**RAPPORT DE LA CONSULTATION PUBLIQUE ÉCRITE
TENUE DU 21 AOÛT AU 4 SEPTEMBRE 2020 :**

**Projet particulier de construction et d'occupation d'un immeuble mixte sur le lot
4 141 241 situé au 700, rue Bourget (secteur Saint-Henri)– dossier 1204334006**

Apur a été mandaté par le syndicat de la copropriété Irène afin de produire un rapport d'expertise urbanistique dans le contexte de la consultation publique relative à un projet de développement immobilier faisant l'objet d'une demande d'autorisation de projet particulier de construction, de modification ou d'occupation d'un immeuble (PPCMOI).

Figure 8 - Implantation du 700, Bourget à partir de la terrasse commune des Lofts Irène – Vue 2

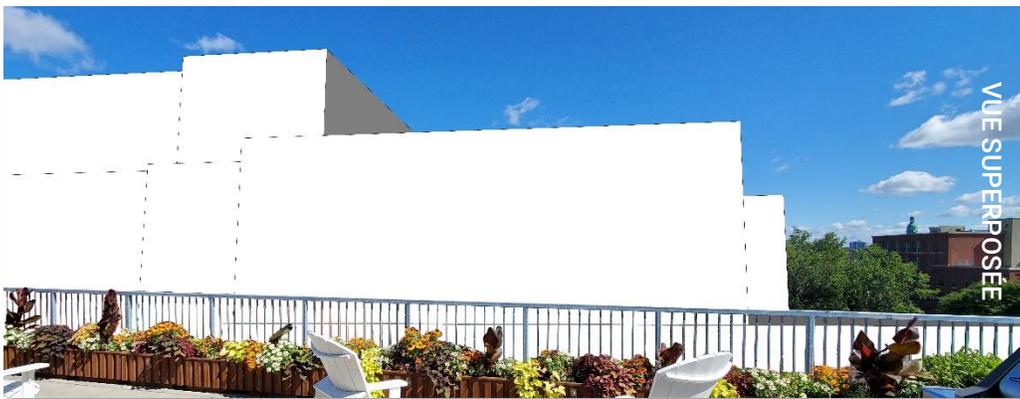
Dans sa forme actuelle, le projet implique un lot de nuisances affectant les résidents des Lofts Irène. Dérogeant aux normes par rapport à la hauteur maximale et au nombre d'étages maximal, l'implantation du bâtiment projeté aurait un impact majeur sur la jouissance par les occupants des Lofts Irène d'un des plus grands atouts de leur lieu de résidence, la terrasse commune partagée avec vue sur le centre-ville. Cette terrasse est partagée par l'ensemble des résidents. Il est important de souligner que les Lofts Irène comptent au-dessus de 70 logements et que plus de la moitié d'entre eux ne sont pas équipés d'un balcon. En plus d'être accessible par tous les occupants, cette terrasse contrebalance donc pour ceux qui n'ont pas accès à un espace extérieur privé. L'autorisation de déroger aux paramètres réglementaires relatifs à la hauteur se ferait aux dépens de l'ensemble des occupants des Lofts Irène et aurait une connotation de préjudice.

Figure 9 - Incompatibilité des hauteurs et de l'alignement et mise en perspective des dérogations demandées

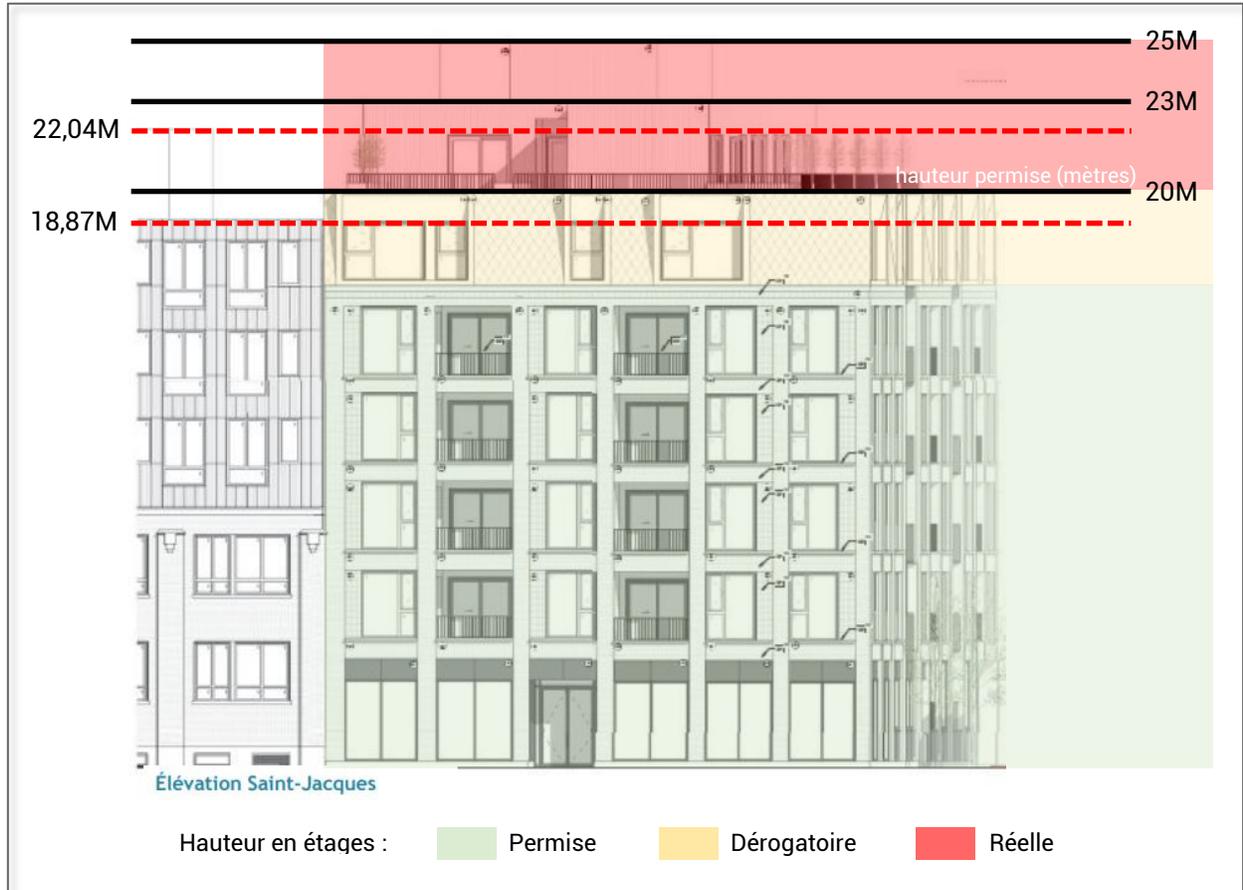
En consultant les plans rendus disponibles dans le cadre de la consultation écrite, on constate également que l'intégration du bâtiment ne se fait pas dans le respect du bâtiment des Lofts Irène. L'ajout d'un étage supplémentaire a pour effet de décaler les alignements sur les façades conjointes des deux bâtiments. Ce décalage est d'autant plus problématique en considérant que la hauteur des toits des deux bâtiments n'est pas compatible. Si les lignes des toits étaient alignées, le préjudice lié à l'obstruction de la vue sur le centre-ville serait considérablement amoindri. Cet aspect devrait absolument être pris en considération et faire l'objet d'une révision avant d'autoriser les demandes de dérogations en matière de hauteur et de nombre d'étages maximal.

Ce décalage est présenté sur la figure 9. On retrouve également sur cette figure une mise en perspective des dérogations relatives à la hauteur demandée. La coloration détaillée dans la légende illustre les dérogations demandées en matière de hauteur en étages. Ensuite, les lignes traversant l'élévation représentent les hauteurs en mètres approximatives calculées en fonction de la documentation rendue disponible. Les lignes pointillées rouges marquent respectivement la hauteur du toit du bâtiment et du toit de la mezzanine des Lofts Irène à 18,87 et 22,04 mètres. Les lignes noires représentent les hauteurs du bâtiment projeté au 700, rue Bourget. La première ligne noire, à 20 mètres, représente la hauteur permise d'office dans le règlement d'arrondissement 01-280 ainsi que la hauteur approximative du toit du bâtiment projeté. La ligne des 23 mètres représente la hauteur visée par la dérogation demandée dans le cadre du projet particulier ainsi que la hauteur approximative de la mezzanine du bâtiment projeté. Finalement, la ligne des 25 mètres est atteinte en ajoutant la hauteur approximative de l'appentis mécanique. Il y a donc une différence de 6,13 mètres entre le toit des Lofts Irène et le haut de l'appentis mécanique, ce qui équivaut essentiellement à la hauteur de deux étages.
